Commission économique pour l'Europe

**Forum mondial de l'harmonisation
des Règlements concernant les véhicules****191^e session**

Accord de 1958 :**Examen de projets d'amendements à des Règlements ONU
existants, soumis par le GRSP****Proposition de série 01 d'amendements au Règlement ONU
n° 145 (Systèmes d'ancrages ISOFIX, ancrages pour fixation
supérieure ISOFIX et positions i-Size)****Communication du Groupe de travail de la sécurité passive***

Le texte ci-après, adopté par le Groupe de travail de la sécurité passive (GRSP) à sa soixante-treizième session (ECE/TRANS/WP.29/GRSP/73, par. 43), est fondé sur le document ECE/TRANS/WP.29/GRSP/2023/12 tel que modifié par l'annexe XI du rapport. Il est soumis au Forum mondial de l'harmonisation des Règlements concernant les véhicules (WP.29) et au Comité d'administration de l'Accord de 1958 (AC.1) pour examen à leurs sessions de novembre 2023.

Figure 1
Zone de l'ancrage pour fixation inférieure : vue latérale
 (dimensions en millimètres)

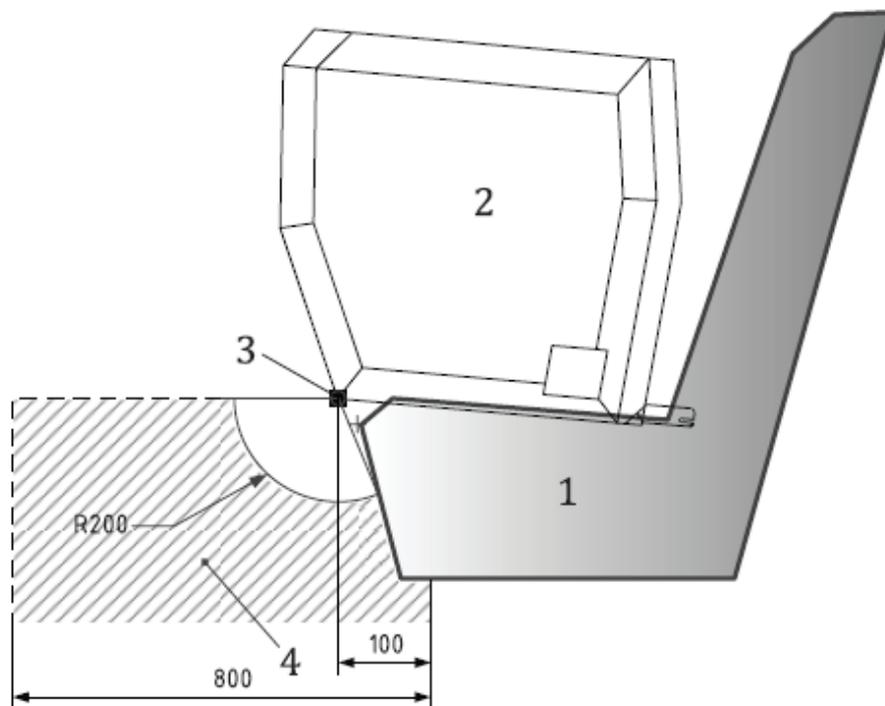
- 5.4.2 Nombre et emplacement
- 5.4.2.1 Chaque place pour système (amélioré) de retenue pour enfants peut être équipée d'un ou de deux ancrages pour fixation inférieure, situés dans les zones indiquées dans les figures 1 à 3 de l'annexe 6, conformément aux spécifications ci-après.

Ajouter la nouvelle annexe 6, libellée comme suit :

Figure 2
Zone de l'ancrage pour fixation inférieure : vue de dessus

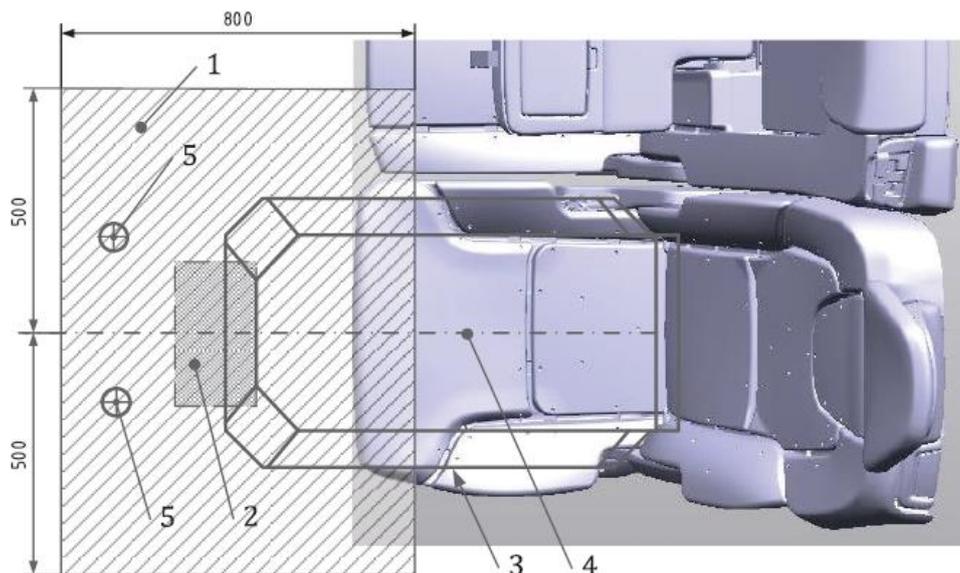
- 5.4.2.3 Les ancrages pour fixation inférieure ne peuvent pas être placés dans la zone prévue pour une jambe de force, telle qu'elle est définie aux paragraphes 5.2.4.2 et 5.2.4.4 (le volume imparti au socle de la jambe de force).

Figure 3
Point de référence et sens de la force d'essai

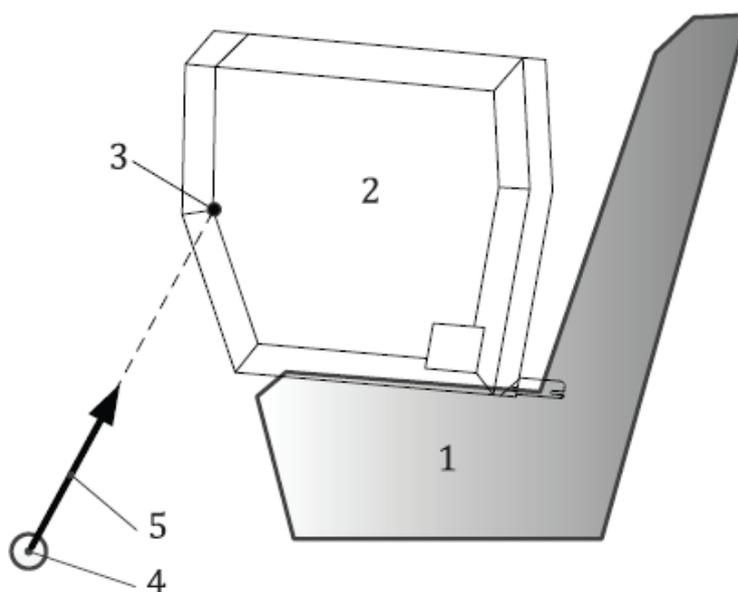
- 2.32 Par "PRSF", le point de référence pour le sens de la force, situé à l'avant de l'enveloppe ISO/R2, à 300 mm au-dessus du bas de l'enveloppe en hauteur et, latéralement, sur l'axe longitudinal de l'enveloppe ISO/R2.

- 6.3.4 La force :
- 6.3.4.1 Est appliquée dans un sens déterminé en fonction du PRSF, avec une tolérance de $\pm 20\text{ mm}$ dans tous les sens indiqués dans la figure 3 de l'annexe 6, le PRSF étant situé latéralement sur l'axe longitudinal de l'enveloppe ISO/R2 ;
